# MODIFICACIÓN DEL PROYECTO SECTORIAL DEL PARQUE EMPRESARIAL DE CEE DOCUMENTO DE APROBACIÓN DEFINITIVA

## DOCUMENTO I

# JUSTIFICACIÓN Y SÍNTESIS DE LA MODIFICACIÓN

Tramo inicial: Sección actual (arriba) y sección propuesta (abajo)

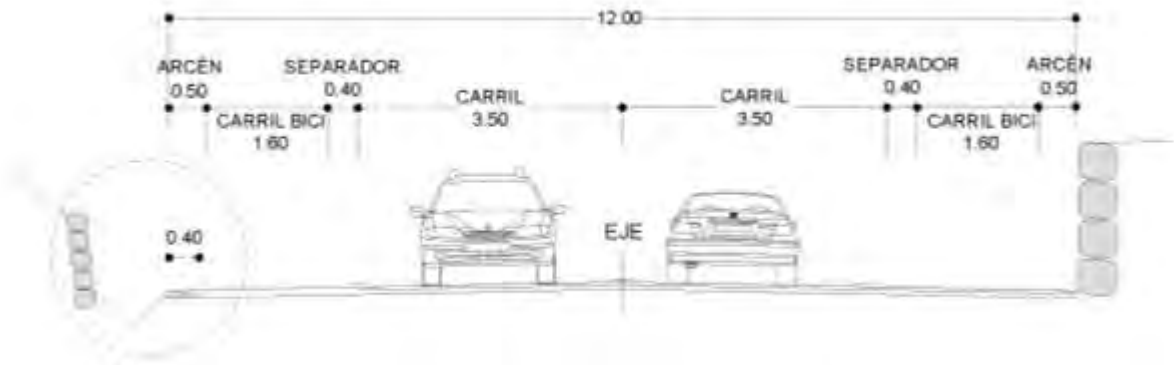
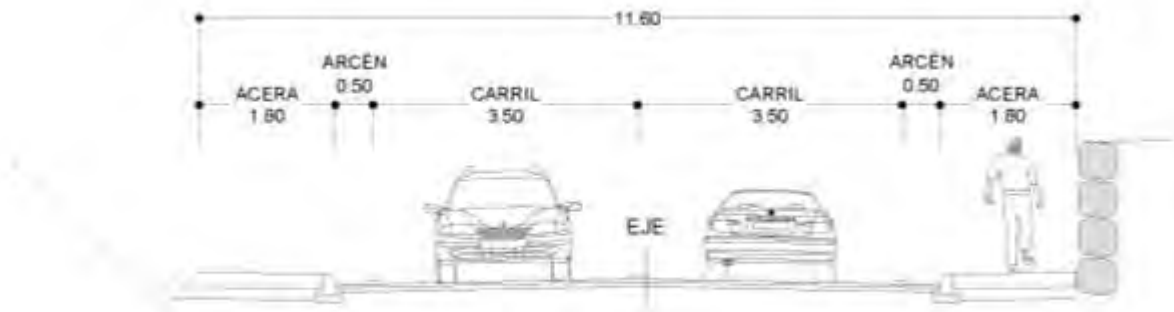
Se ejecutará una ampliación en voladizo de 0,4m por el margen derecho (en adelante MD) que partiendo del muro vuela sobre el cuenco laminador, sin afectar a su funcionalidad.

Se ampliará el ancho del vial hacia el margen izquierdo (en adelante MI), retranqueando el pie del talud mediante la ejecución de un murete.

Se incluyen a continuación identificación grafica de los tramos y secciones tipo actuales y propuestas de los dos tramos.

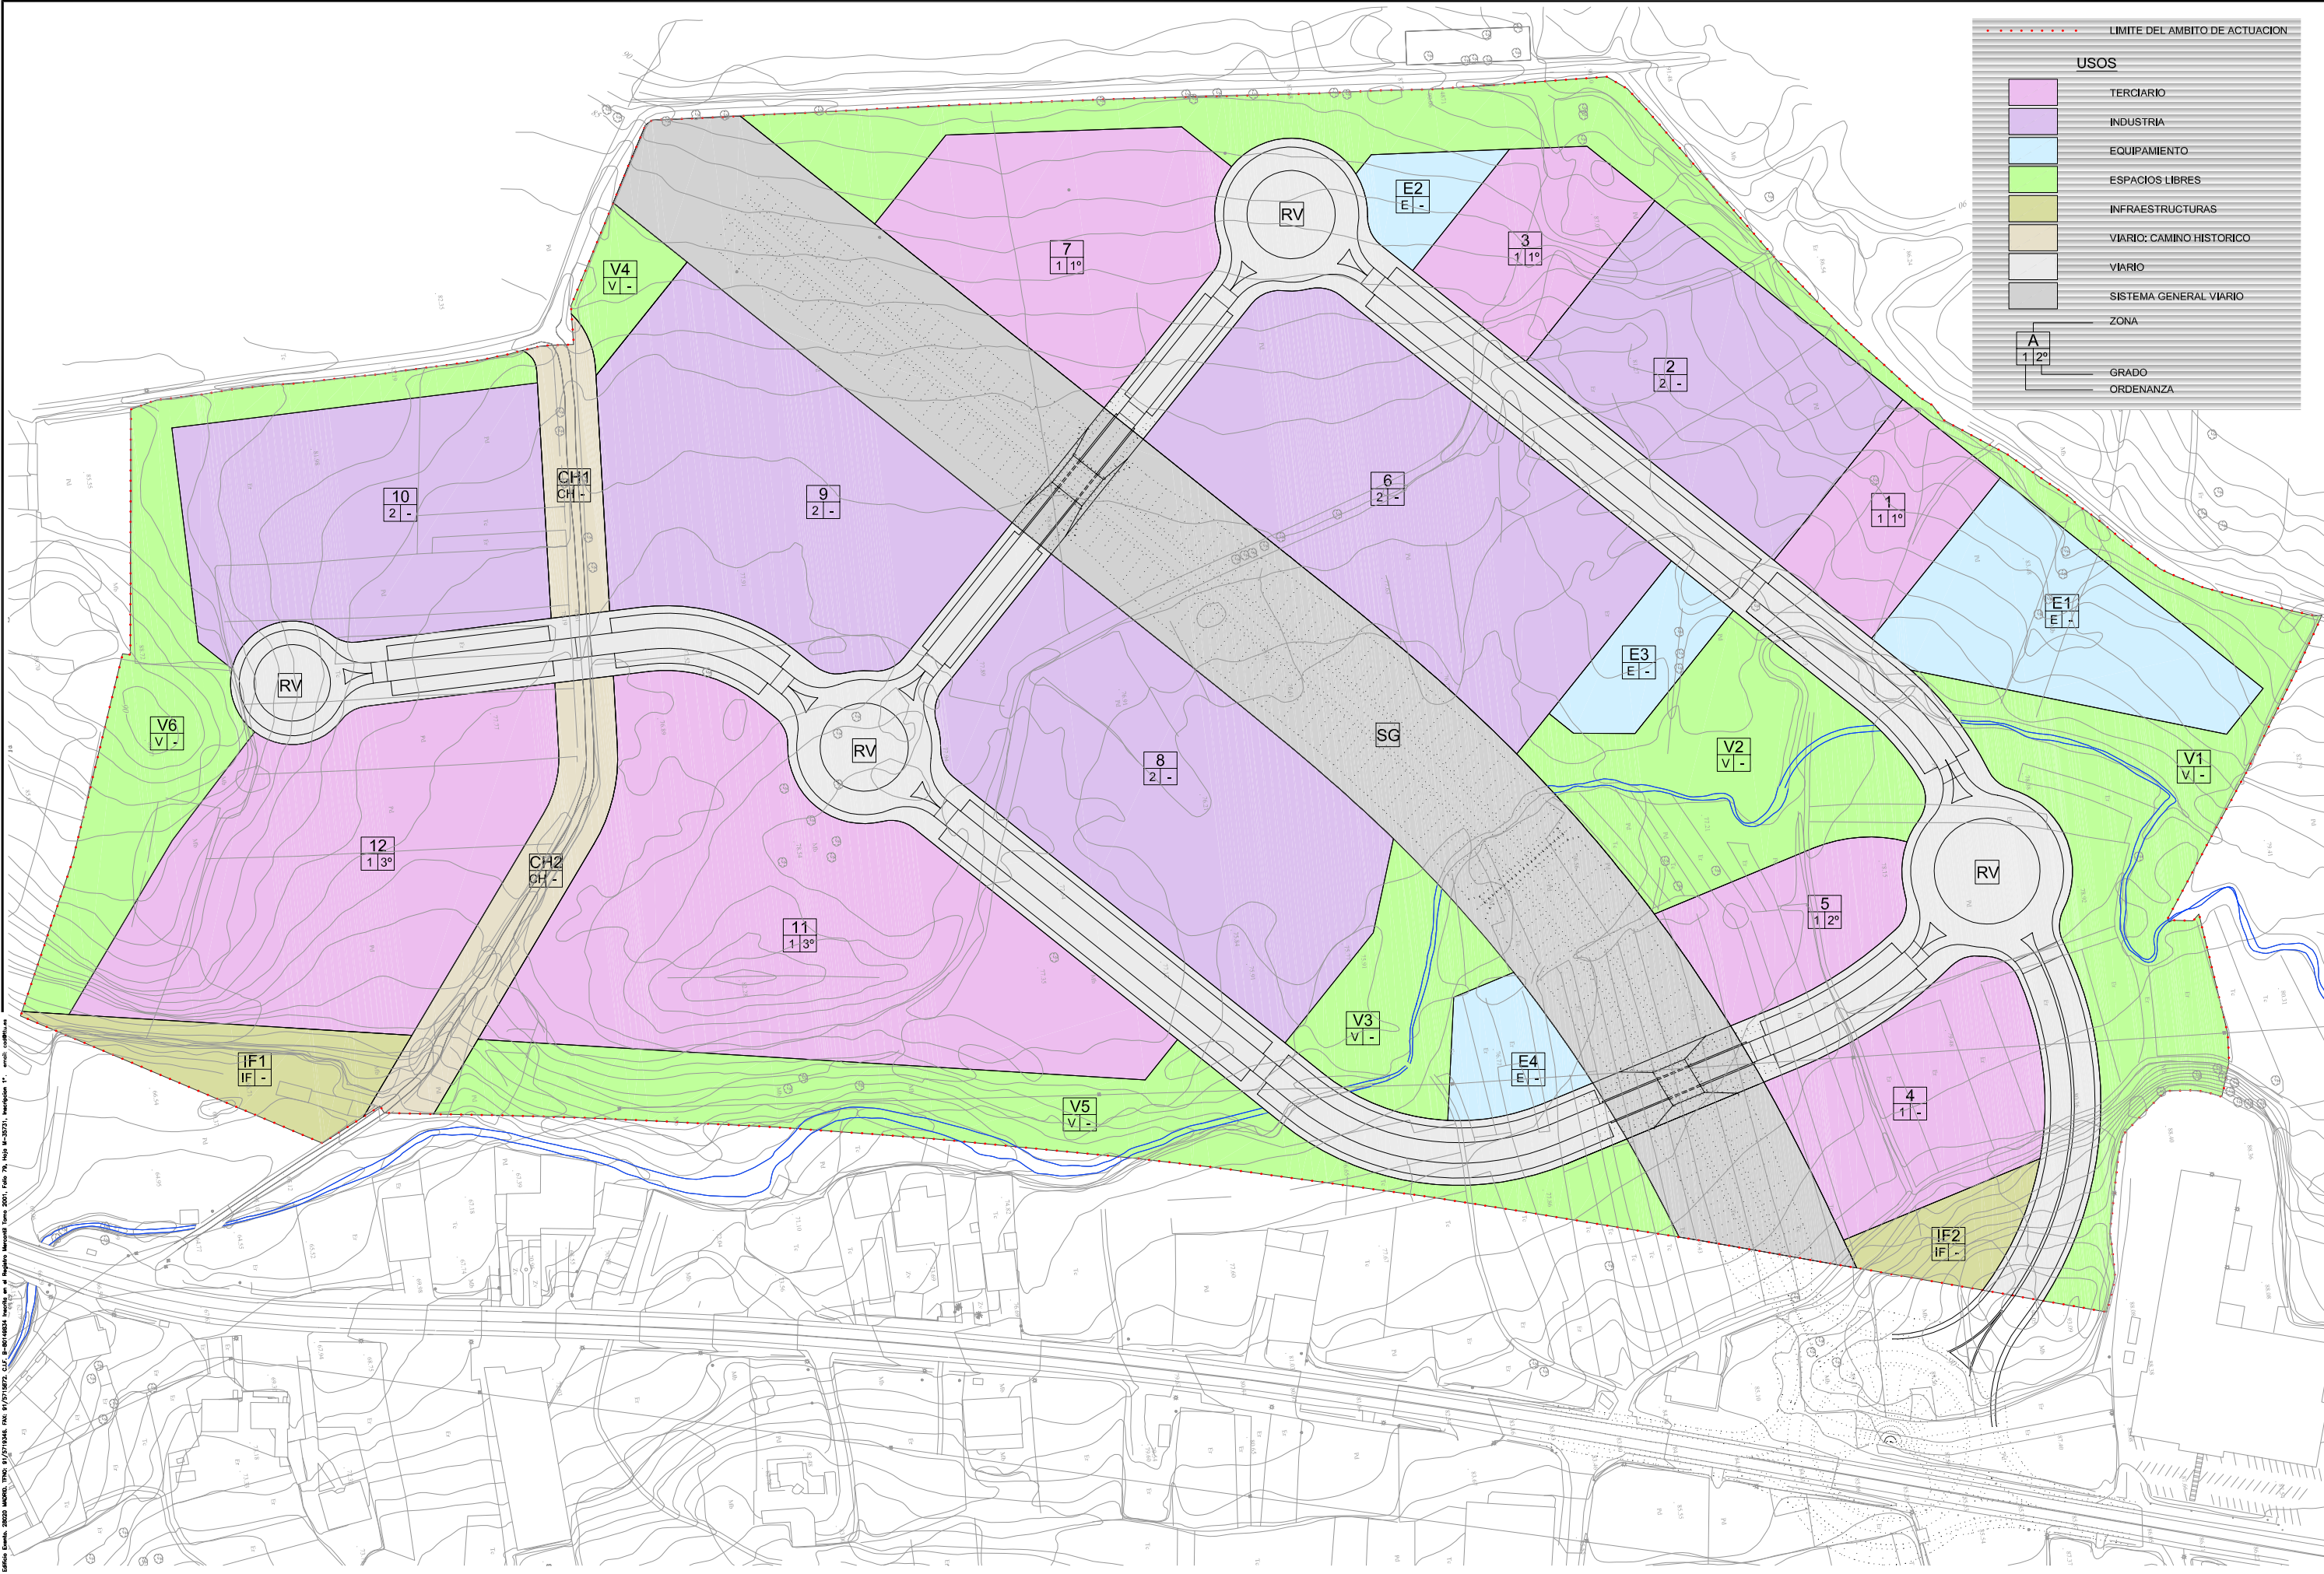
- Se refleja la conexión exterior viaria del nuevo vial con la carretera AC-552, que se formaliza en una glorieta y se adapta a los criterios establecidos por la Axencia Galega de Infraestructuras.

PLANO Nº:  
 O.1.1

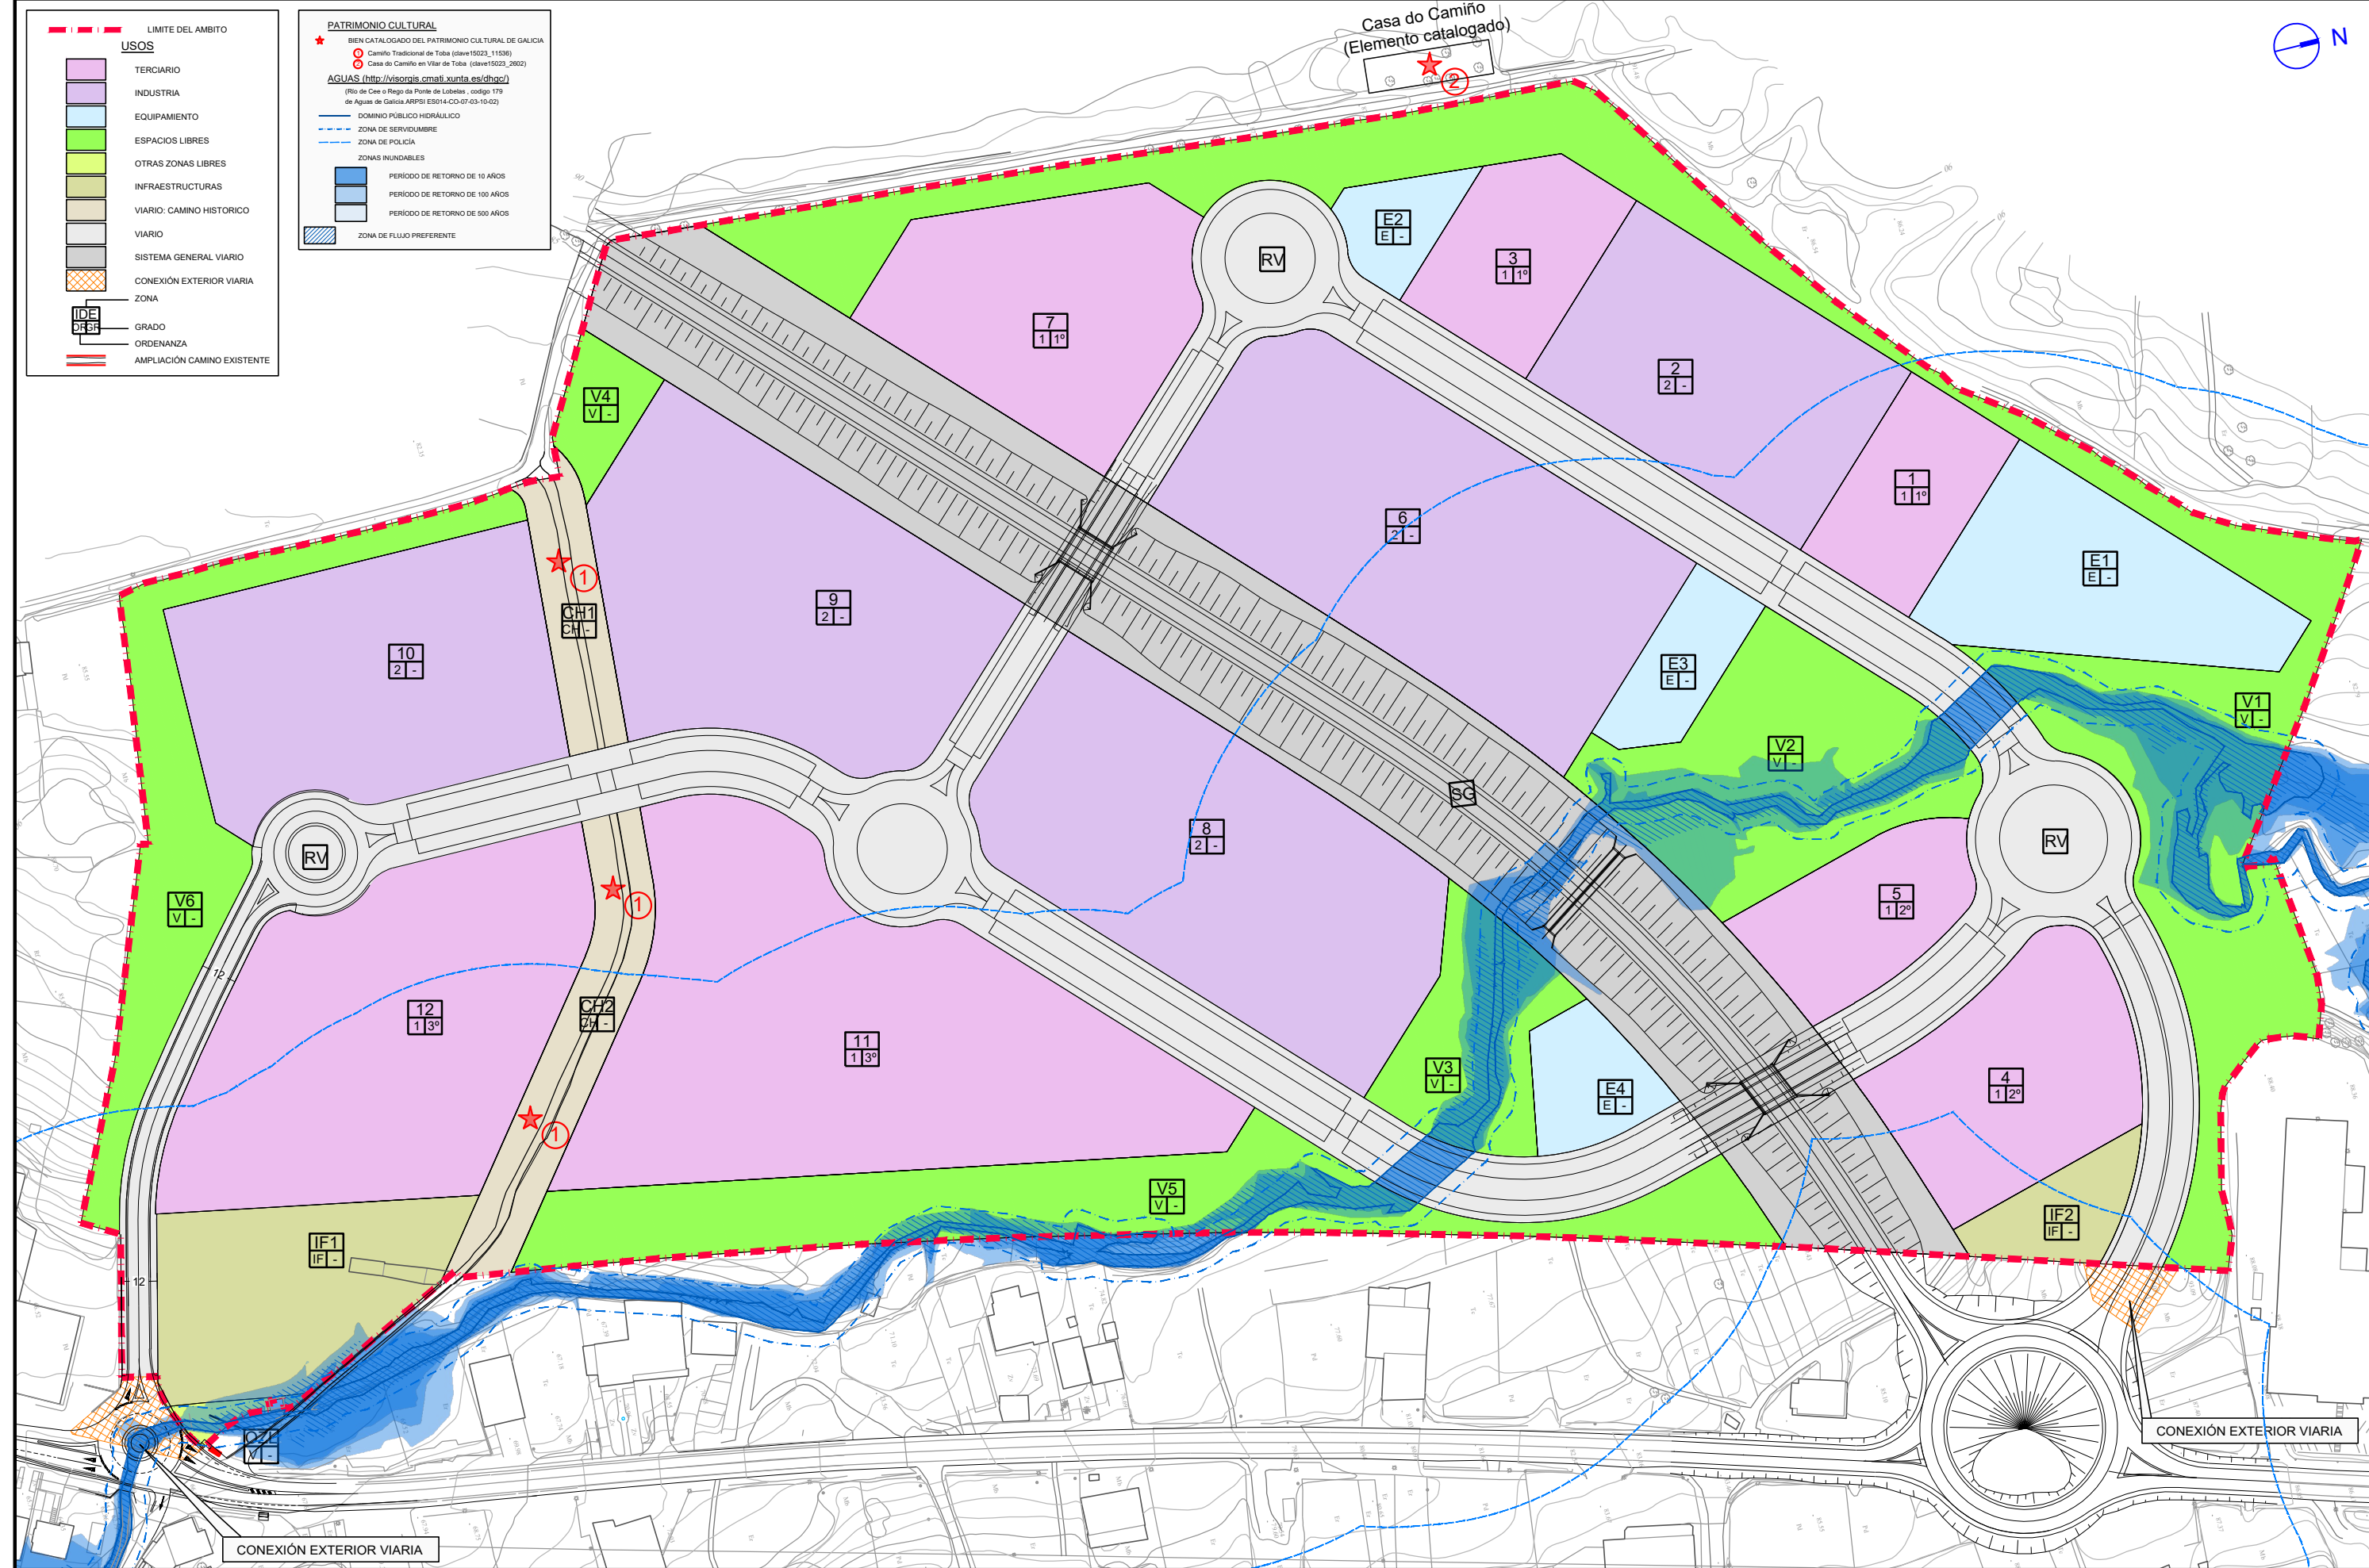
- Disminución de la superficie del espacio libre de uso público denominado V6, que resulta parcialmente ocupado por el trazado del nuevo vial. En este sentido cabe justificar la que esta disminución no afecta al cumplimiento de los estándares mínimos de dotación de espacios libres de uso público toda vez que, tras la modificación, estarían por encima del 20% de la

- Incremento de la superficie destinada a sistema viario, a la que se suma la del nuevo vial.
- La actuación de reurbanización sobre el camino para dotarlo del ancho de 3m y la pendiente máxima del 6% no genera modificaciones sobre la ordenación vigente, ya que la actuación se desarrollará en el interior de la franja calificada como CH2:Camino Histórico.
- Siguiendo las directrices de la Dirección Xeral de Patrimonio Cultural, se incluye el camino como elemento catalogado del Patrimonio Cultural de Galicia "Camino Tradicional de Toba" (clave 15023\_11536), por lo que se añade el documento *D. Catálogo* al Proyecto Sectorial.
